ANEJO Nº10. COORDINACIÓN ENTRE ORGANISMOS

El objeto del presente anejo es recoger los contactos mantenidos con todos los Organismos, entidades y empresas que pudieren verse afectados por el desarrollo de las obras definidas en el presente "PROYECTO DE CONSTRUCCIÓN REMODELACIÓN TALLERES Y COCHERAS DEL METRO LIGERO EN SUPERFICIE DEL CENTRO DE SEVILLA" con objeto de obtener información acerca de infraestructuras o actuaciones en el ámbito del proyecto, tanto actualmente existentes como previstas, e información acerca del proceso de solicitud y obtención de permisos y autorizaciones que sean necesarias.

Esta imagen es la planta de sondeos de ELABORA.

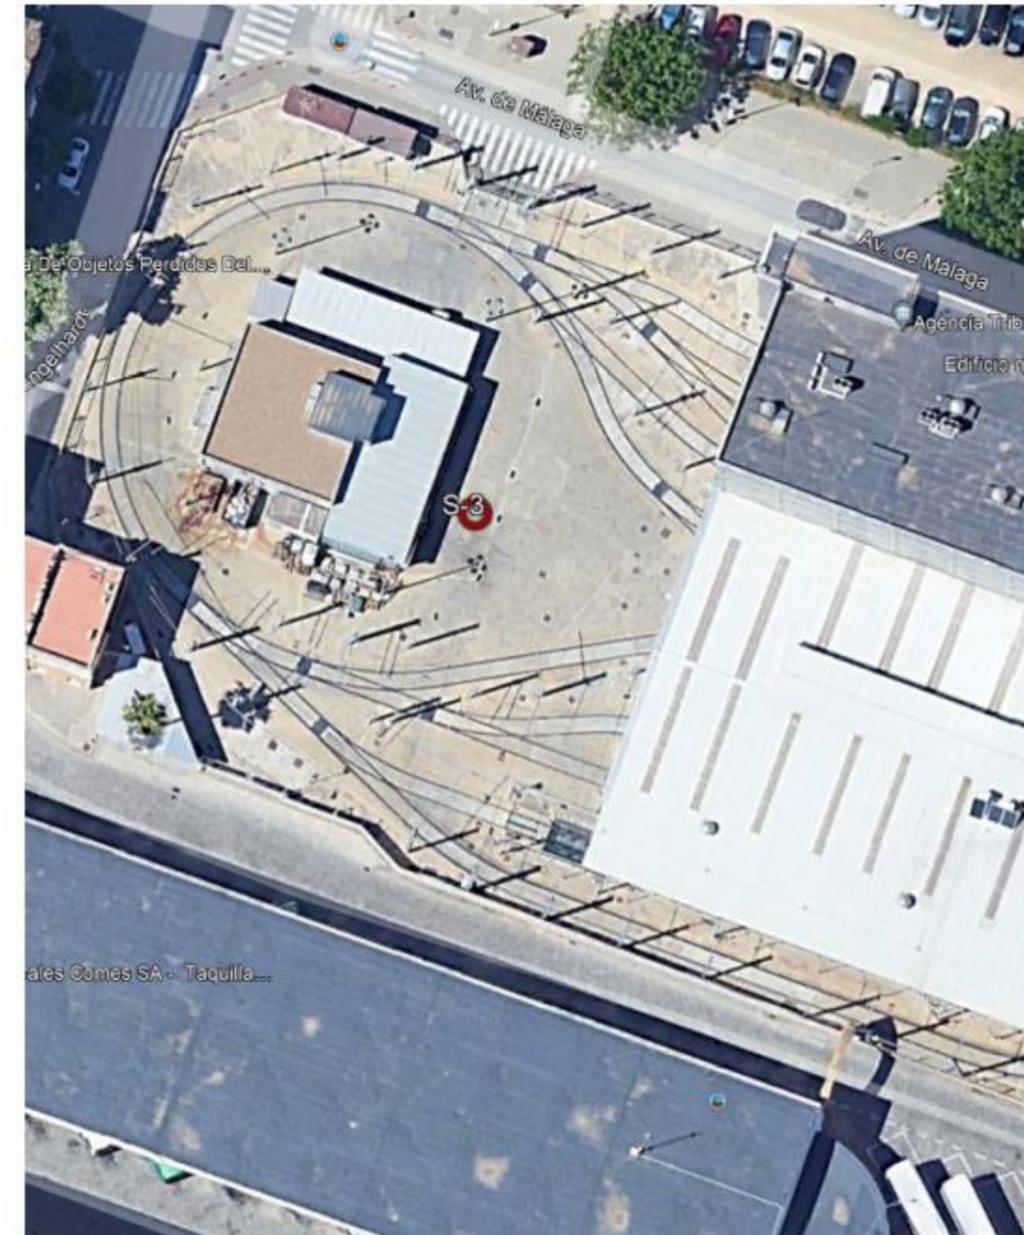
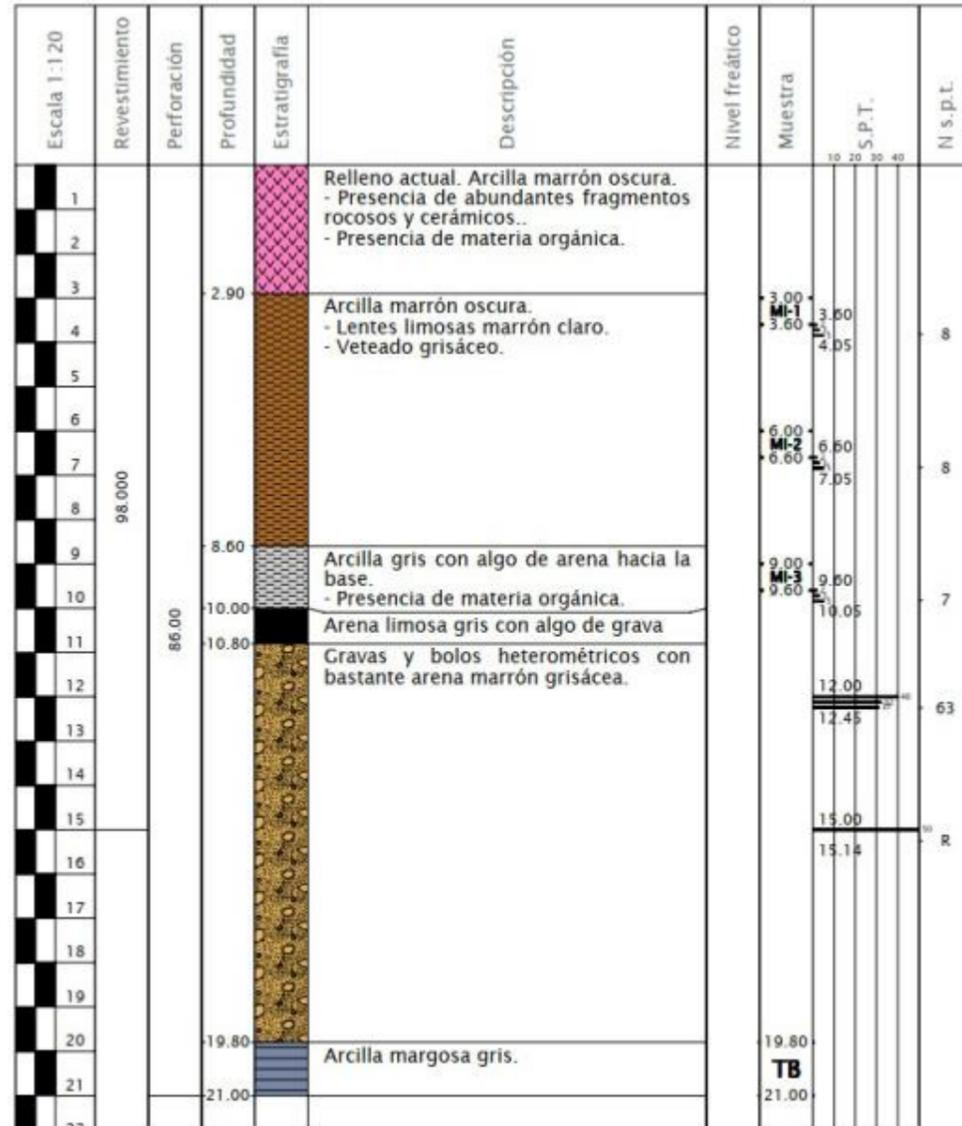
En uno de los informes hay 12 penetros, sin plano de situación en planta, con golpes bajos hasta 9.50-11 m

En el otro hay 4 sondeos largos y 1 sondeo corto, que detectan rellenos y arcillas medias-firmes, y las gravas a 10-11 m

Hay un sondeo muy cercano donde se ubicará el nuevo edificio de mantenimiento de bogies, por lo que no haría falta hacer el que teníamos propuesto.

Si te parece, anulamos este sondeo.

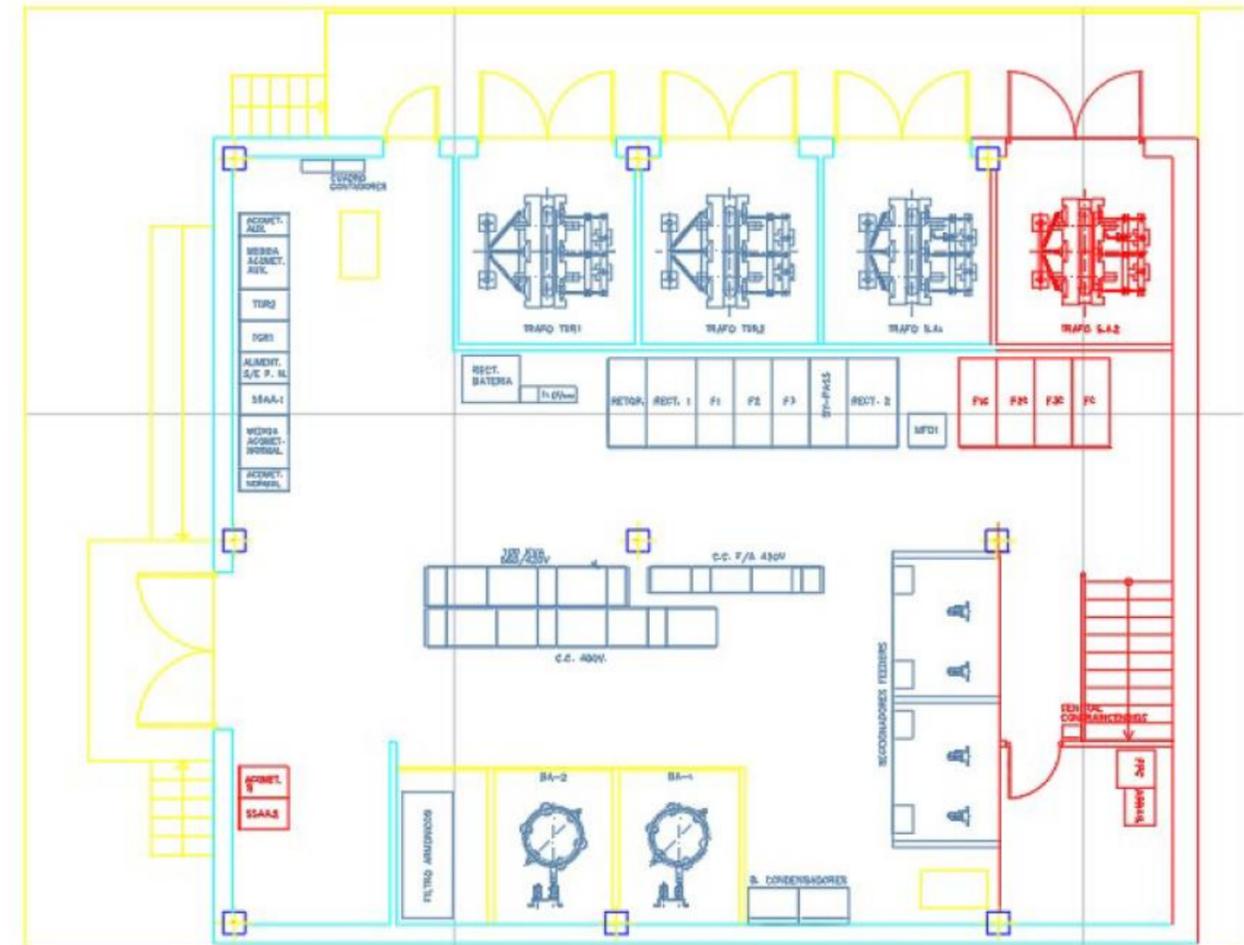
La SE Cocheras a raíz de los nuevos requerimientos, se propone dotar del siguiente nuevo equipamiento:

- Nuevo módulo para un transformador de SSAA 2 (20.000/660 v) que da servicio a dicha red y sustituye a los actuales de 400/660 v, para alimentación de las paradas.
- Nuevo módulo de celdas de MT para dar servicio a este nuevo transformador y la celda de protección en MT para la interconexión con la nueva SE Santa Justa.
- Junto a las celdas de corriente continua se ubicarán también los seccionadores de salida a los feeders de Cocheras (750 Vcc) que actualmente están en el prefabricado anexo a la SE.
- Reubicación de la sala de PLCs y comunicaciones, que va a ser ocupada por las celdas de MT.
- Acceso, mediante escalera interior al semisótano, para eliminación de espacio de trabajo confinado.
- Reforma del sistema de ventilación forzada e insonorización de este.

Este nuevo equipamiento implica aumentar el volumen de la SE existente, con la ampliación de unos 3 metros en la longitud completa del edificio, en su fachada ESTE hacia las naves de talleres y cocheras. Se dibuja en la siguiente imagen en color rojo las modificaciones enumeradas de la subestación.

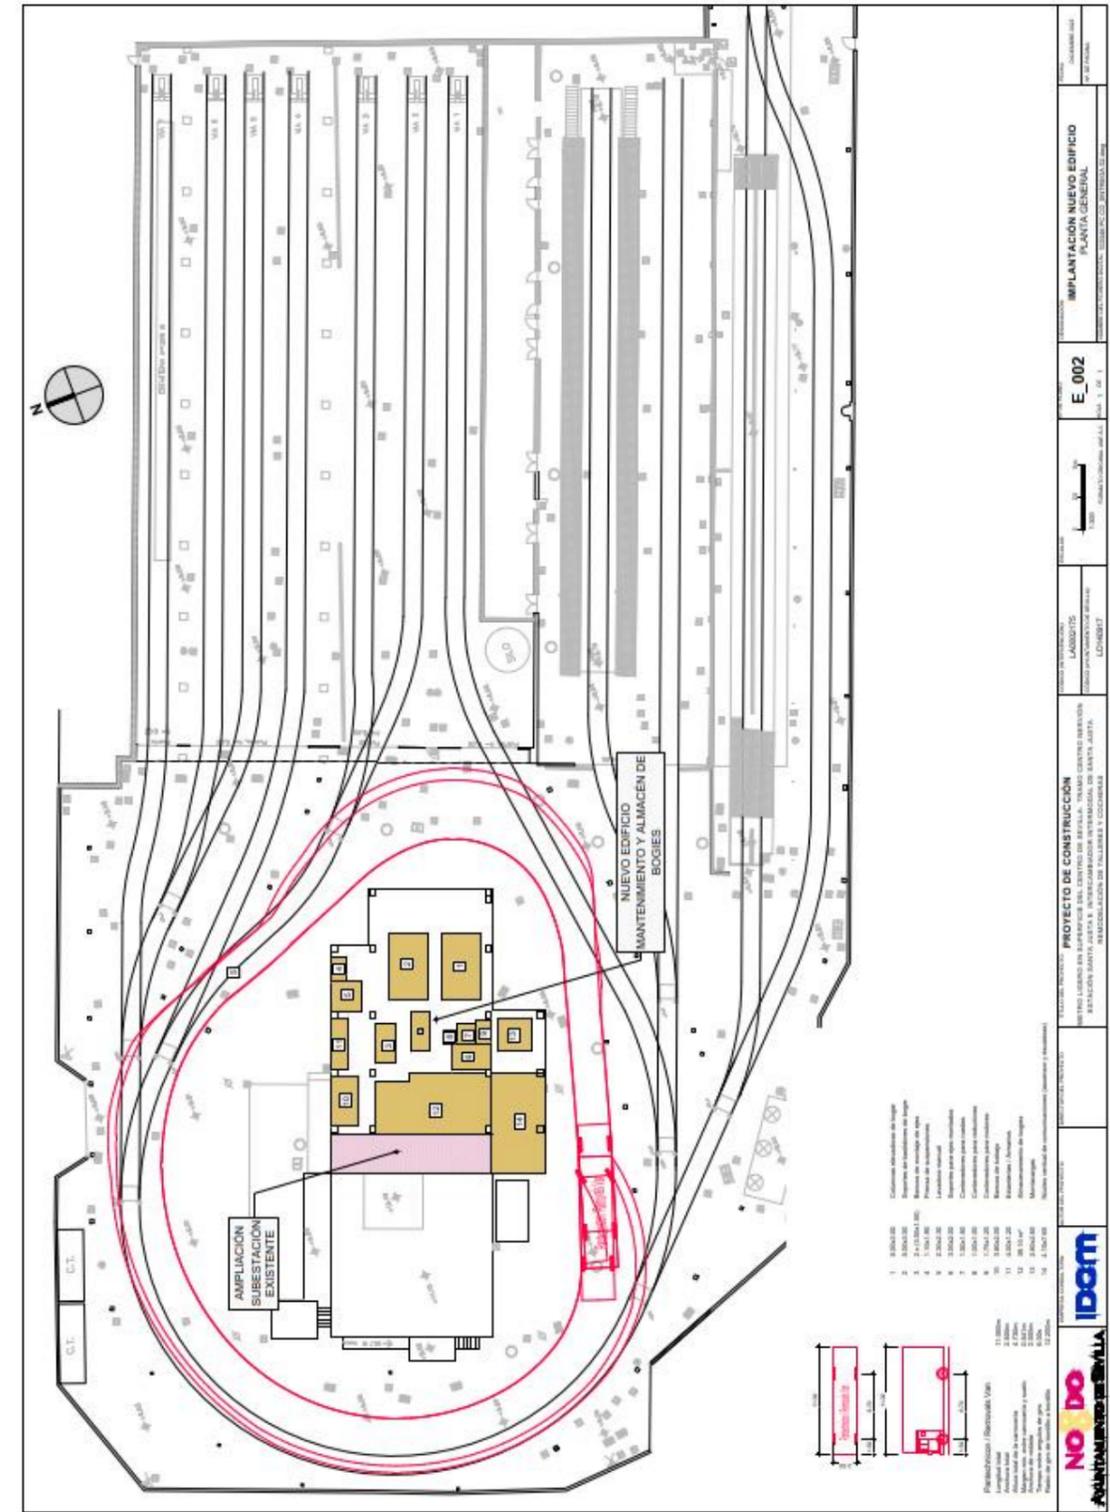
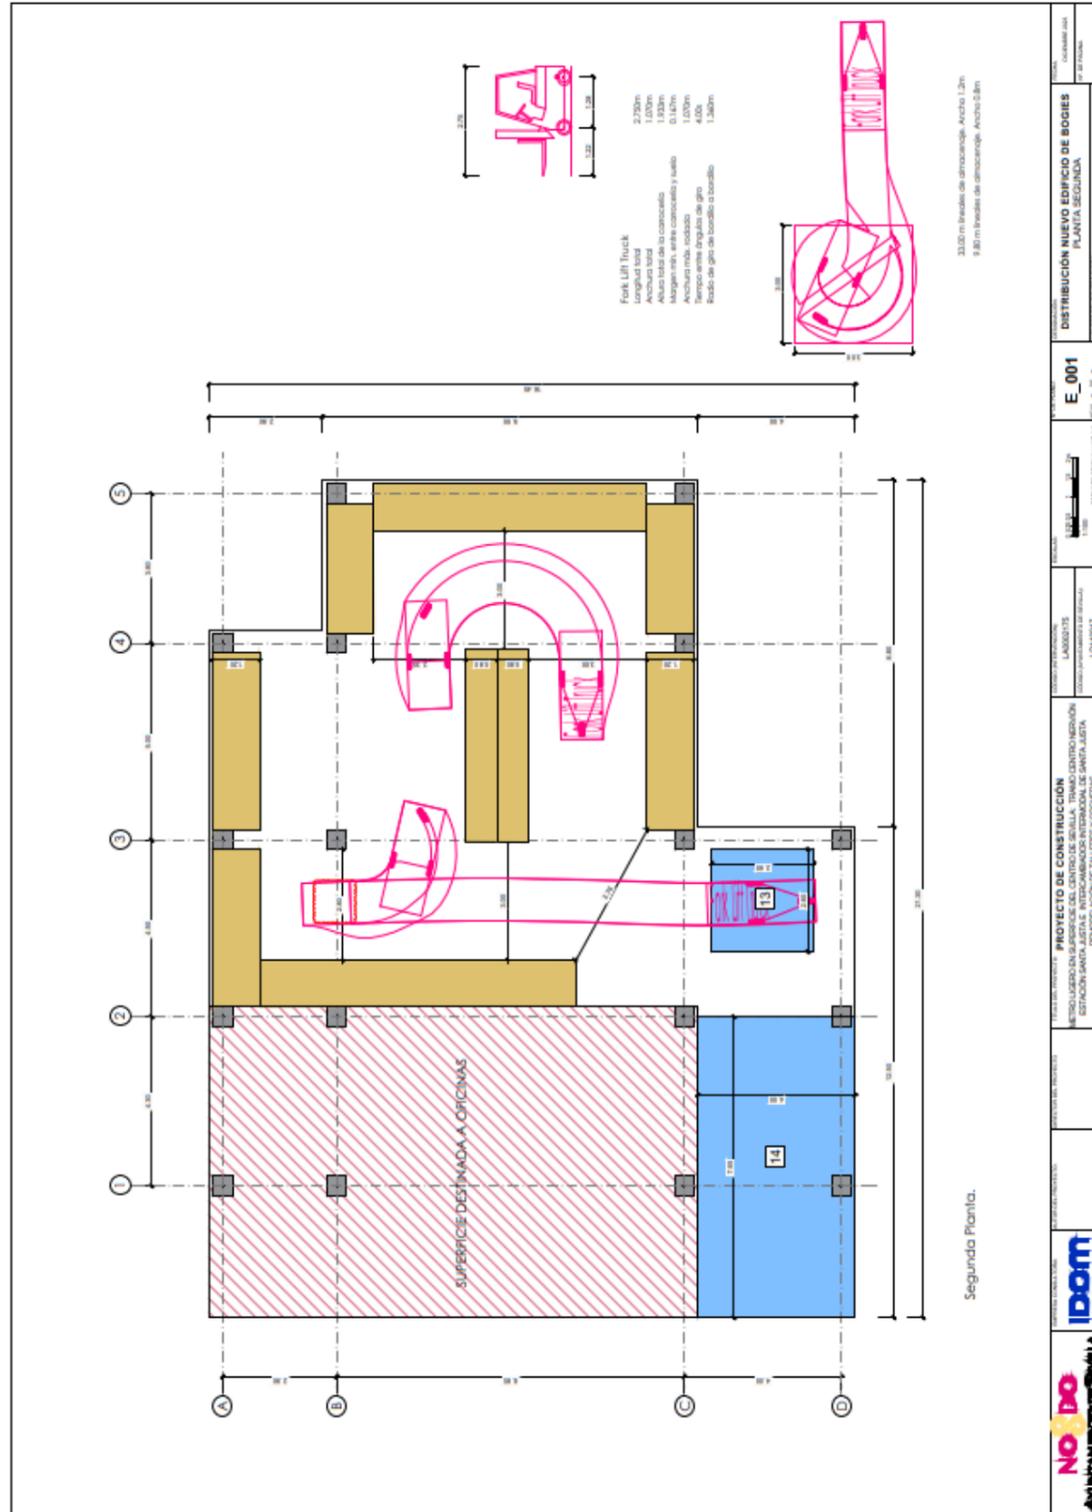
Te adjuntamos propuesta de implantación del **nuevo edificio de mantenimiento de bogies** adosado a la Subestación eléctrica de tracción de Cocheras existente, emplazado al este de la subestación; entre ésta y la nave de cocheras y talleres, en el interior del "loop" definido por el trazado tranviario de acceso a las vías de las cocheras. Así, el análisis llevado a cabo, para el encaje geométrico del nuevo edificio, ha tratado de compatibilizar el espacio necesario para el desarrollo de los usos que albergará el edificio de mantenimiento de bogies con la necesidad de mantener un espacio suficiente en el entorno de la playa de vías y el "loop" para que el funcionamiento de las cocheras y talleres siga siendo el adecuado. En este sentido, se ha simulado el trazado de un vehículo de 11 m de longitud total y anchura 2,5 m, para verificar que puede realizar un recorrido alrededor de la edificación resultante libre de obstáculos,

Se adjunta PDF con propuesta de ordenación de cada una de las plantas del nuevo edificio así como de la implantación resultante en el recinto de los talleres y cocheras.

De esta forma, se obtiene una longitud total de 78,6 m de estantería perimetral y 35,4 m de estantería central (de menor fondo). El espacio de almacenamiento obtenido mediante esta solución queda recogido gráficamente en los planos adjuntos en PDF.

- Acuerdo con las plantas y usos propuestos para el nuevo edificio exterior junto a la subestación.
- Propuesta organización taller mantenimiento bogies, pendiente validación/comentarios CAF- Plazo máximo respuesta: semana que viene.

- Puente grúa para el taller de mantenimiento de bogies de 5 Tn.
- Ajustar superficie de las oficinas para las siguientes dependencias: oficina, sala de reuniones y cuarto de baño (duchas?). El resto de superficie sobrante será almacén, cuya planta definitiva se ajustará en fase de proyecto constructivo.

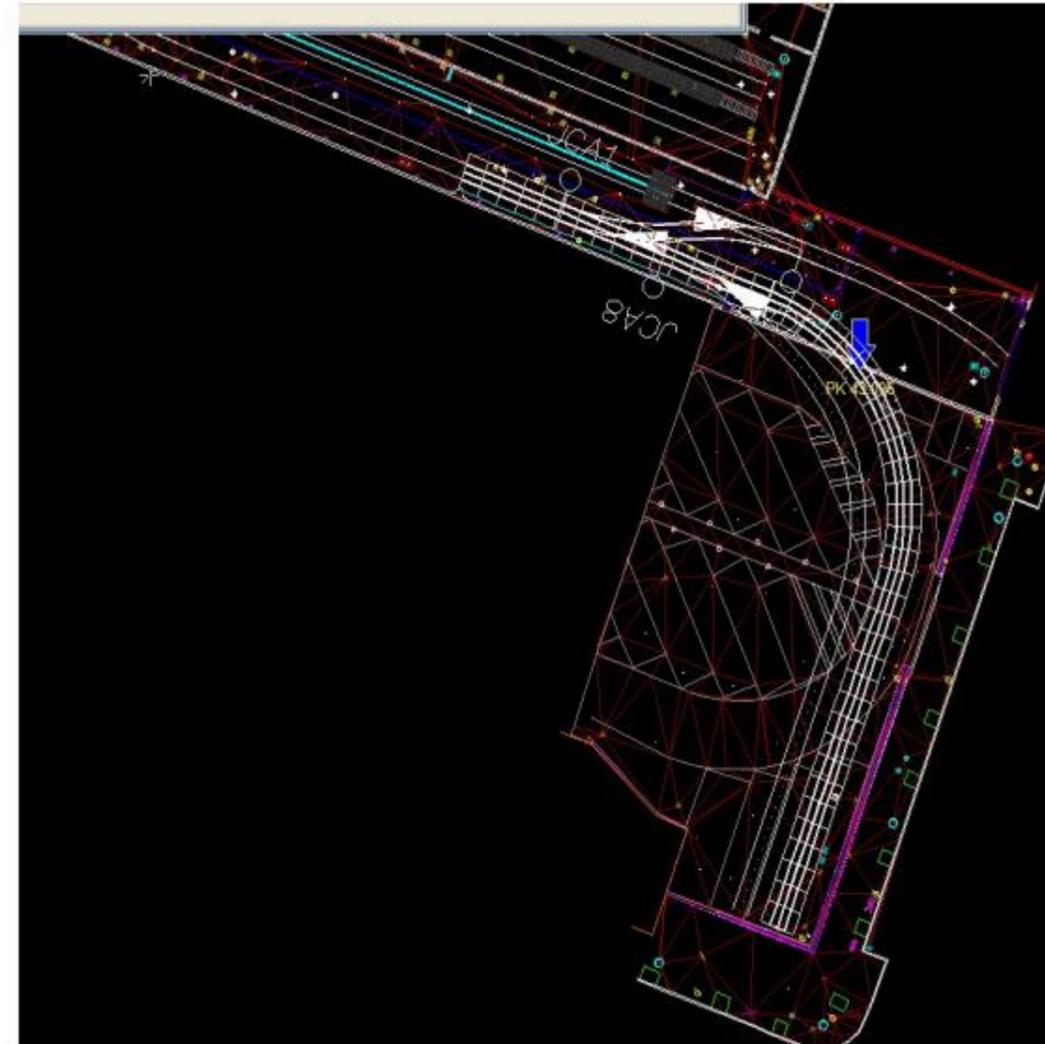
La vía de acceso a las nuevas vías de cocheras se inicia en la vía de bypass siendo necesaria la inclusión de un desvío de las mismas características del existente en la vía de lavado. Mientras que se esté ejecutando el desvío se quedará sin funcionalidad la vía de bypass siendo necesario que la entrada y salida de cocheras se realice durante el tiempo que sea preciso por la vía de lavado.

Las dos vías de cocheras se trazan en planta con un tramo en curva y una alineación final en recta. Será necesario estacionar parte del vehículo en curva al no poder desarrollar suficiente alineación recta.

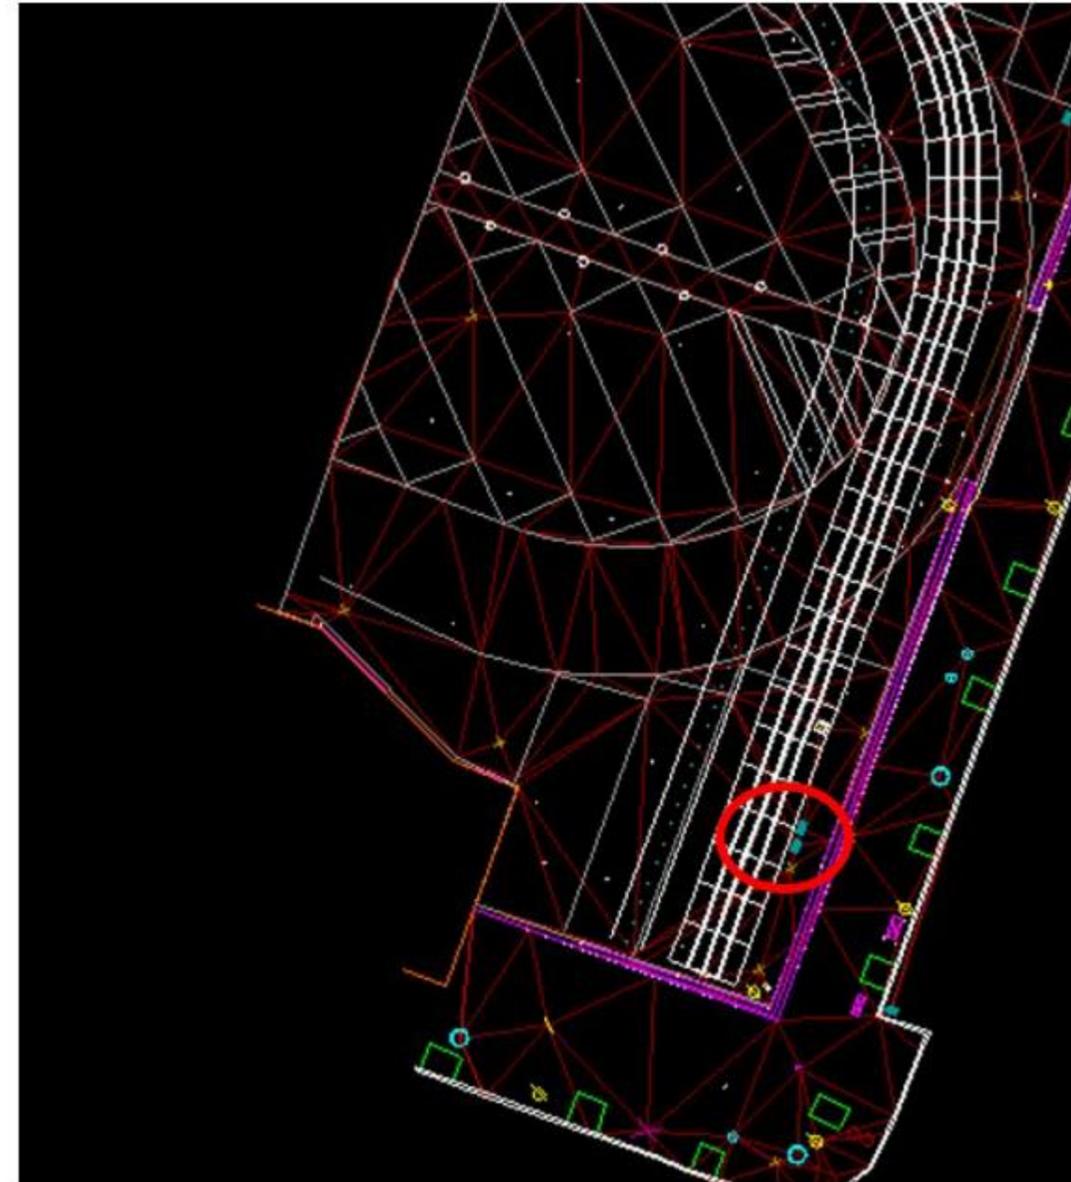
El pavimento del recinto de talleres y cocheras se encuentra más elevado que la rasante de aglomerado de la parcela anexa, del orden de unos 50 cm de media, por lo que sería necesario elevar la cota de la explanada en el ámbito de influencia de las nuevas vías. En este punto se plantean varios problemas:

- Queda inutilizada la salida de emergencia de los autobuses hacia la calle Diego de Riaño, al convertirse las nuevas vías de estacionamiento en una barrera para la salida. Ya no es solo por la diferencia de cota sino que la propia funcionalidad de las vías de estacionamiento pueden dificultar la salida en caso de una situación de emergencia. Necesitamos saber, por tanto, si es posible que se pueda anular dicha salida de emergencia de los autobuses.
- La explanada de aglomerado de la parcela anexa tiene un punto bajo en el entorno marcado en la siguiente imagen con un círculo rojo. La implantación de las nuevas vías requiere una modificación del drenaje de la explanada. No contamos con los datos para poder proyectarlo.

- Al elevar la rasante de la explanada interior, se requiere intervenir en el cerramiento existente para garantizar el mantenimiento de niveles. Además el cerramiento existente es demasiado permeable, para el nuevo uso de la parcela.
